改善箇所説明図

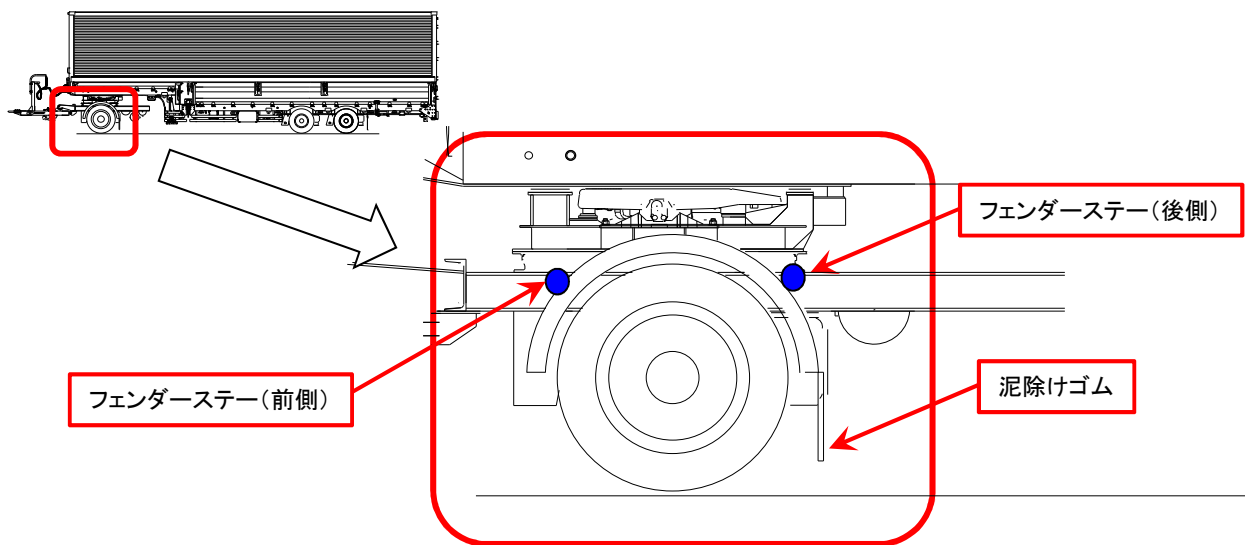
ドリー付バントレーラのドリー部フェンダーステアにおいて、振動における検討が不十分なため、当該ステアの強度が不足している。そのため、走行時の振動により当該ステアに亀裂が生じ、最悪の場合、当該ステアが破断し、フェンダーと共に脱落することで、他の交通の妨げになるおそれがある。

全車両、ドリー部のフェンダーステアおよび泥除けゴムを対策品に交換する。
